CONCEPTO TÉCNICO No CT - 4479
**Revisión de Estudio Particular de Respuesta Local
 de Amplificación de Ondas Sísmicas
 Artículo 7 - Decreto 074 de 2001**

PROYECTO: **ALTOS DE LA PRADERA, URBANIZACIÓN VILLAS DE ARANJUEZ**

FECHA DE EMISION: Septiembre 11 de 2006.

Figura 1 Localización General del Proyecto Altos de la Pradera - Urbanización Villas de Aranjuez

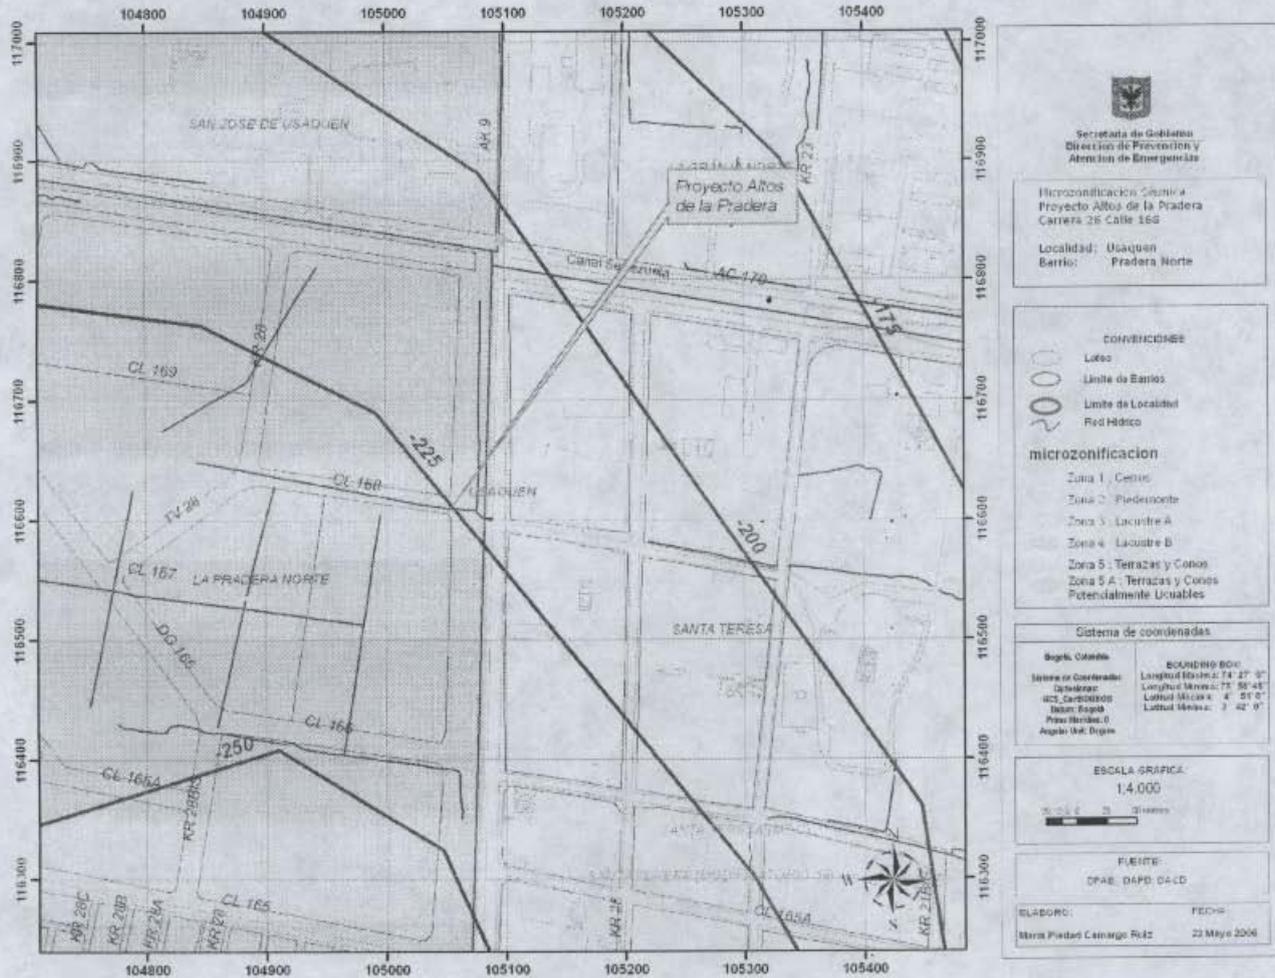
En el sección 1 del informe se define la localización del lote del proyecto de acuerdo con el mapa de Microzonificación Sísmica de Bogotá, ubicándolo en la Zona 3 (Lacustre A). Esta ubicación esta de acuerdo con el Decreto 074 de 2001 (Figura 1 del presente concepto técnico).

Cumplimiento de este requisito.
